## F L - P R 4 ( H 2 7 . ) 使用上の留意点 SBA1-080044-00 B5D

## 1. はじめに

## 8. 差分マニュアル

「FL-PR4 ユーザーズ・マニュアル」(2004.6 第4版)に対する差分マニュアルです。

図 2-6 接続図

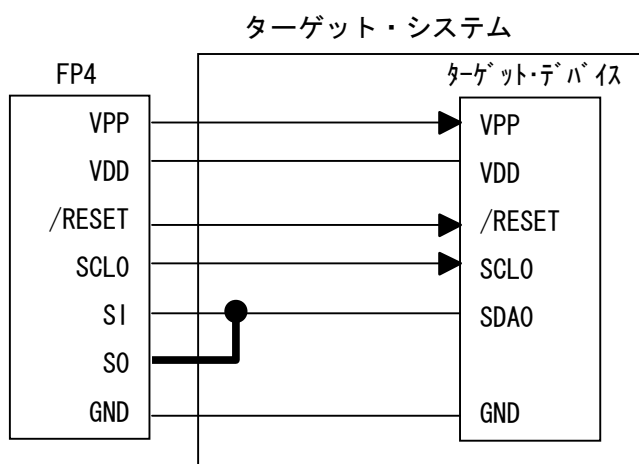
I<sup>2</sup>C通信モード使用時にIIC/78K0S/KX1+アダプタ未使用の場合、ターゲット・システム上でS1端子とS0端子をショートさせてください。

図 2-7 IIC/78K0S/KX1+アダプタ使用時の接続図

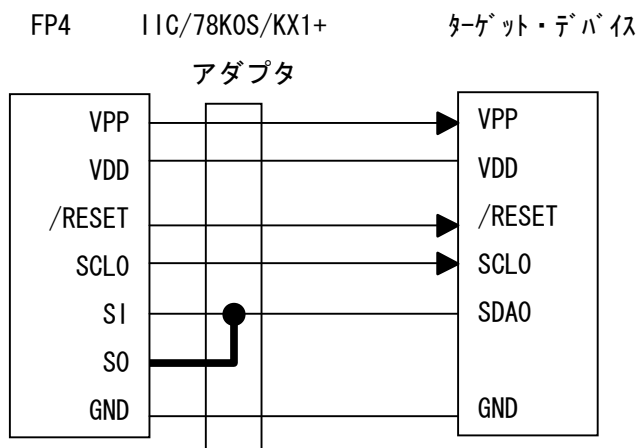
I<sup>2</sup>C通信モード使用時にIIC/78K0S/KX1+アダプタを使用する場合は、ターゲット・システム上でS1端子とS0端子をショートする必要がありません。

<二電源フラッシュ・マイコン書き込み時の使用方法>

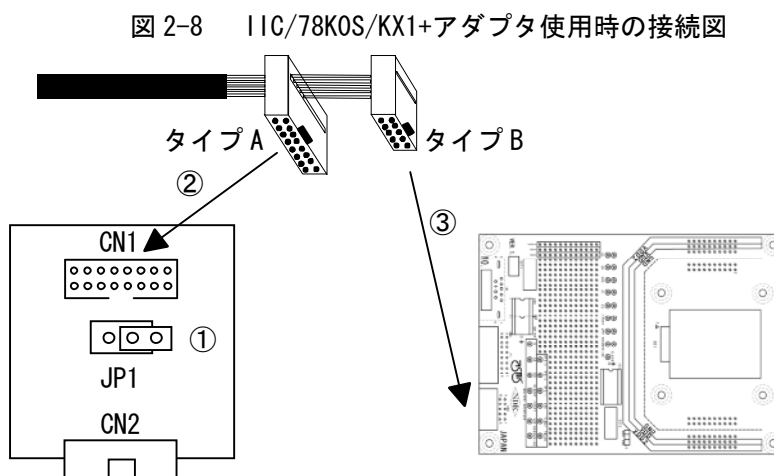
- ①JP1をオープンにします。
- ②FAアダプタとターゲット・ケーブルのターゲット・コネクタ タイプB (10端子) を接続します。
- ③ターゲット・ケーブルのターゲット・コネクタ タイプ A (16 端子) と IIC/78K0S/KX1+アダプタ (CN1) を接続します。

<単一電源フラッシュ・マイコン書き込み時の使用方法>

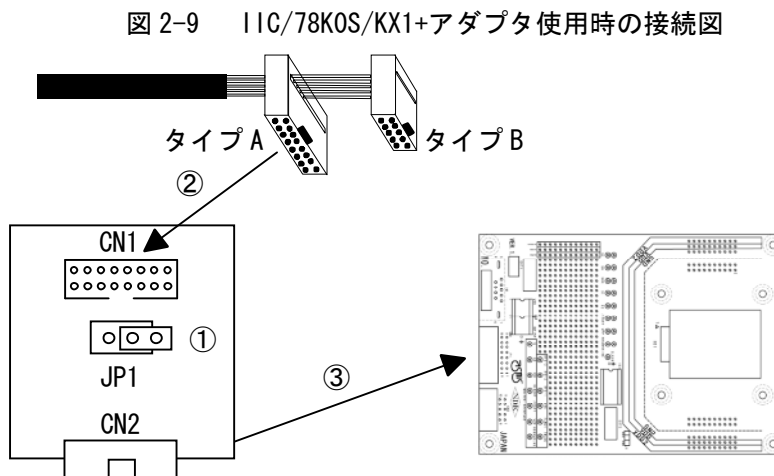
- ①JP1をオープンにします。
- ②ターゲット・ケーブルのターゲット・コネクタ タイプ A (16 端子) と IIC/78K0S/KX1+アダプタ (CN1) を接続します。
- ③FA アダプタと IIC/78K0S/KX1+アダプタ (CN2) を接続します。

図 2-10 接続図  
ターゲット・システム

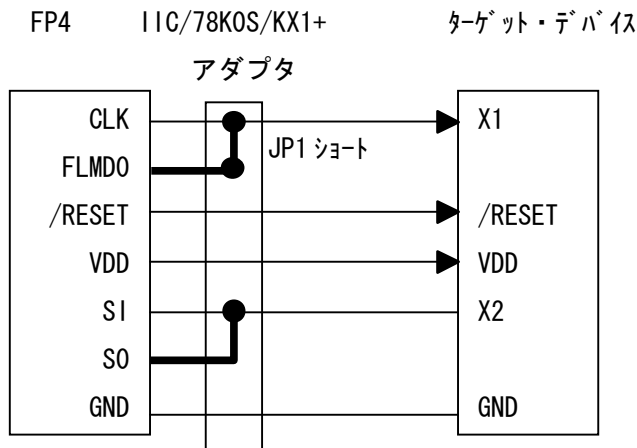
78K0S/KX1+使用時で、IIC/78K0S/KX1+アダプタ未使用時の場合は、ターゲット・システム上でS1端子とS0端子、CLK端子とFLMD0端子をそれぞれショートさせてください。

図 2-12 IIC/78K0S/KX1+アダプタ使用時の接続図

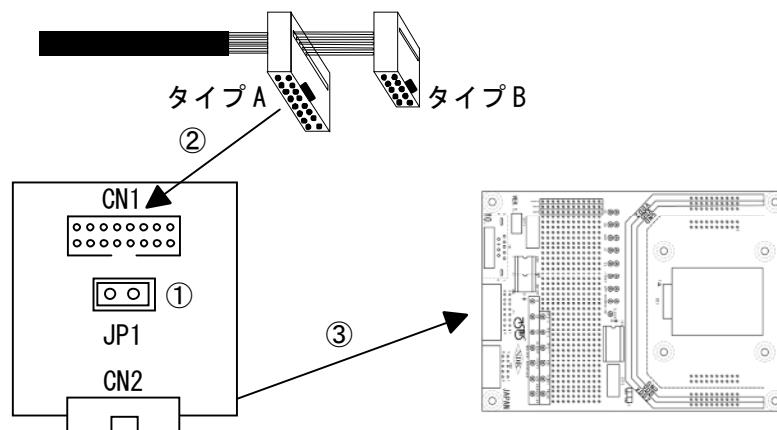
- ①JP1をショートにします。
- ②ターゲット・ケーブルのターゲット・コネクタ タイプ A (16 端子) と IIC/78K0S/KX1+アダプタ (CN1) を接続します。
- ③FA アダプタと IIC/78K0S/KX1+アダプタ (CN2) を接続します。

①ライター・パラメータ・ウィンドウのレイアウト

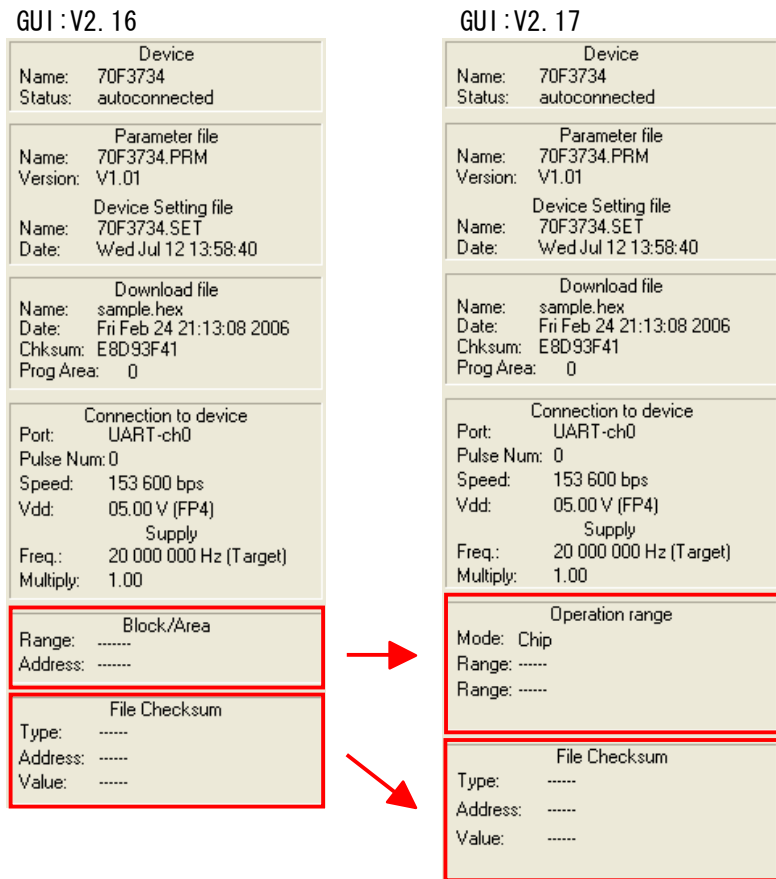
製品バージョンH24. /G24. /F24. /E24. (ファームウェア:V1.36/GUI:V2.17)以上より、コード・フラッシュとデータ・フラッシュを持つデバイスをサポートしました。それに伴い表示、設定に関して①~⑤を仕様変更しました。

⑤ [Setup] Standard タブ・メニュー仕様

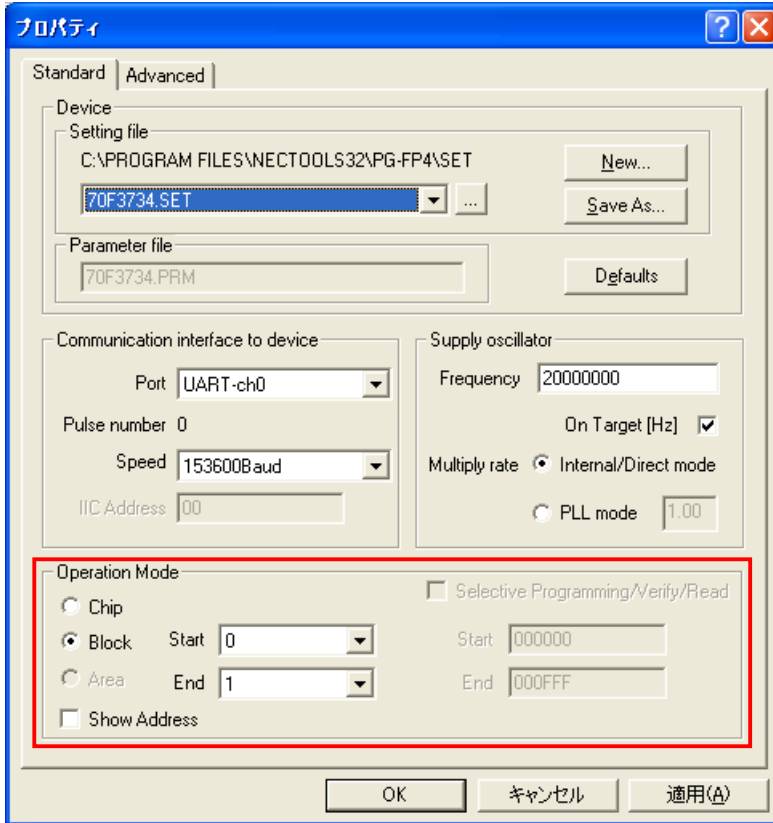
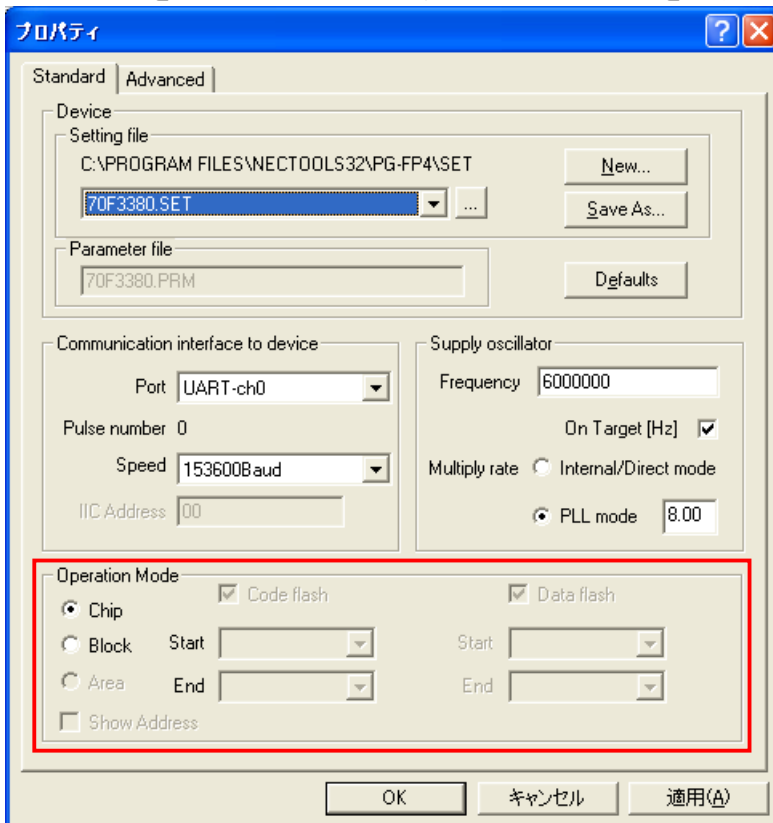
[Setup] Standard タブ・メニューにおいて Data Flash をサポートしていないパラメータ・ファイルをダウンロードした場合、Data Flash をサポートしているパラメータ・ファイルをダウンロードした場合で、以下の表示になります。

⑥[File]-[Upload from FP4]メニュー仕様

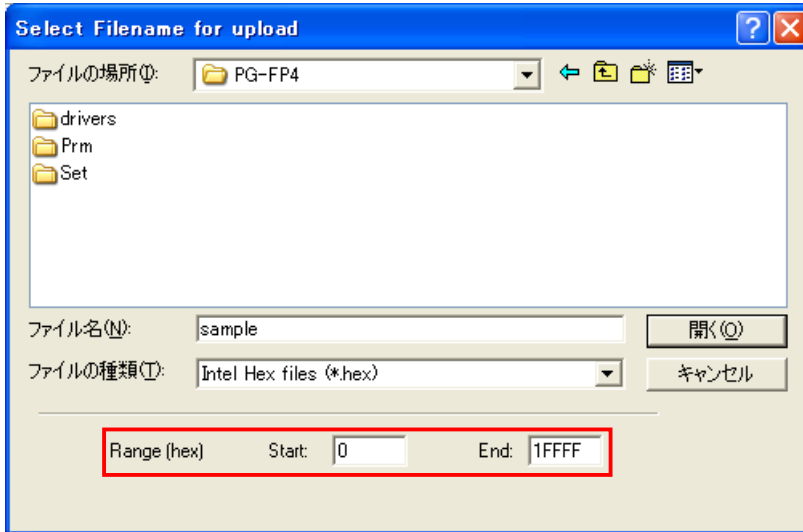
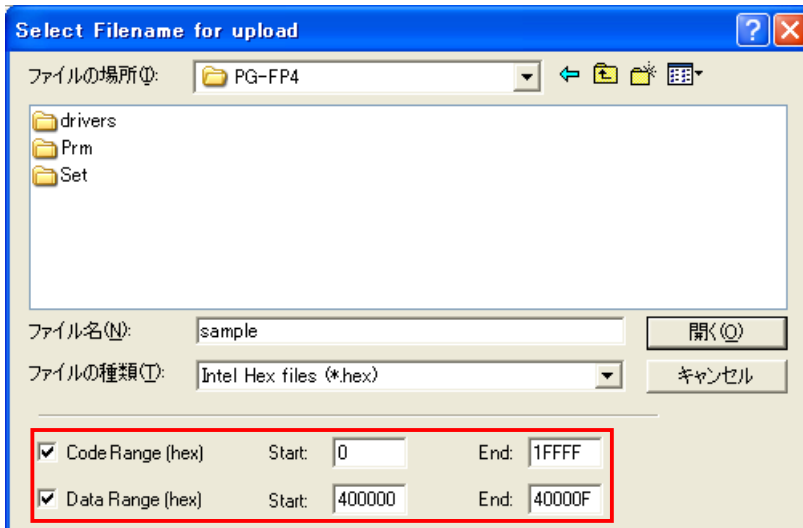
[File]-[Upload from FP4]メニューにおいて、Data Flash をサポートしていないパラメータ・ファイルをダウンロードした場合と、Data Flash をサポートしているパラメータ・ファイルをダウンロードした場合で、以下の表示になります。

注意事項 : Data Range を指定するとき、ID Tag を含めて保存するため、必要なアドレスの倍の値を指定してください。

[Setup]Advanced タブ・メニューのレイアウト

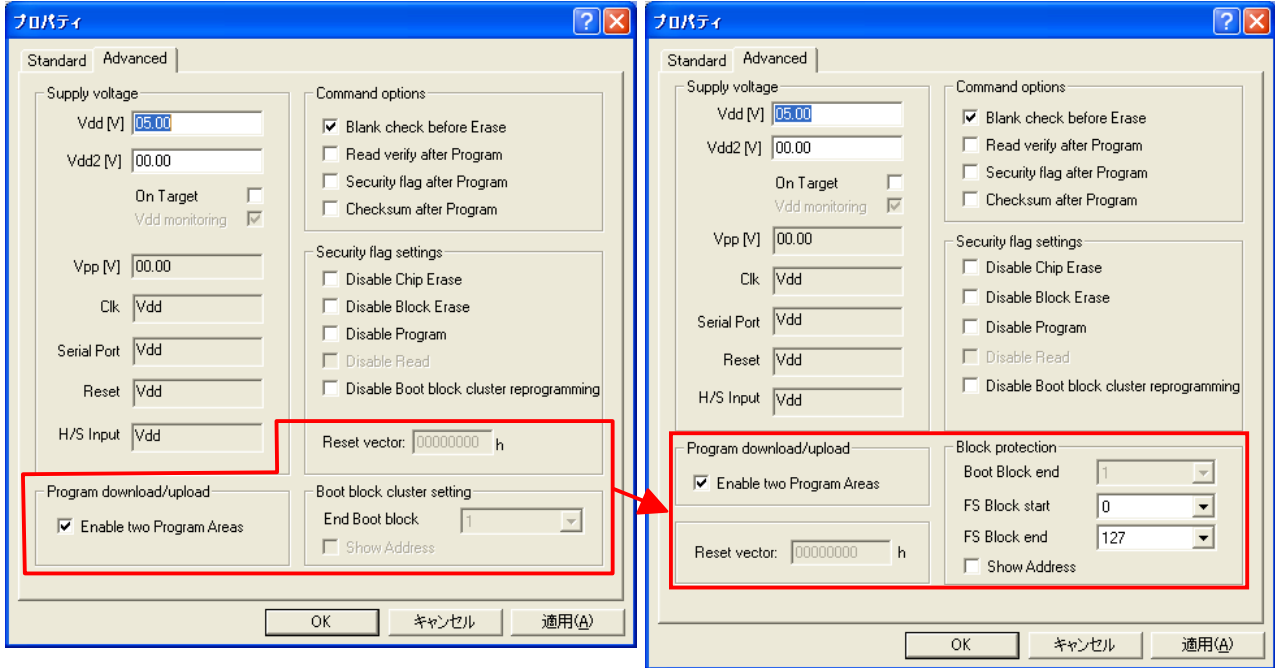
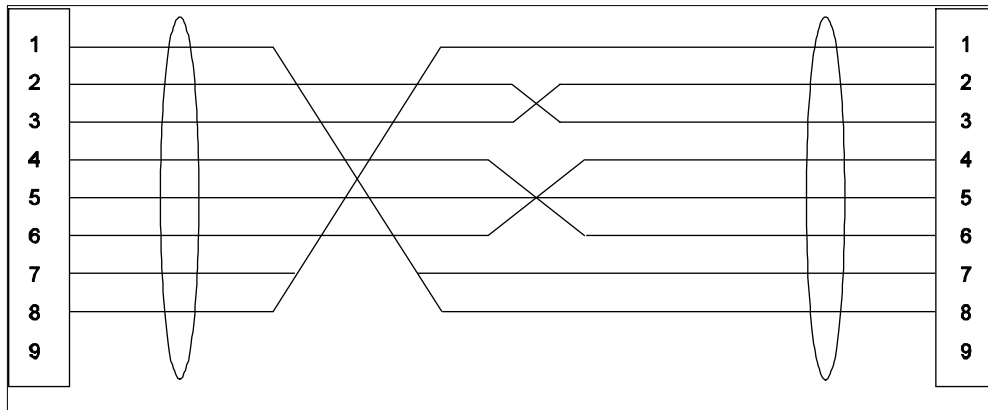
製品バージョンH24. / G24. / F24. / E24. (ファームウェア:V1.36/GUI:V2.17)以上より, 78K0R マイクロコントローラをサポートしました。それに伴い[Boot Block]設定を追加しました。

正)

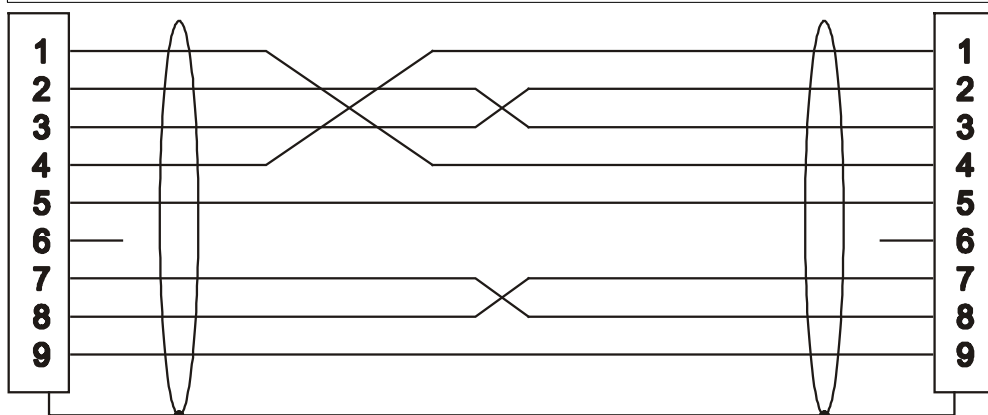
[FS Block start/FS Block end]に Block 番号を指定してください。指定した範囲以外がフラッシュ・メモリ・セルフ・プログラミングで書き換えられなくする機能です。フラッシュ・メモリ・セルフ・プログラミング時に誤って書き換えてしまうことを防ぐことができます。[FS Block start/FS Block end]リスト・ボックスには, ターゲット・デバイスが構成している Block 番号が表示されます。
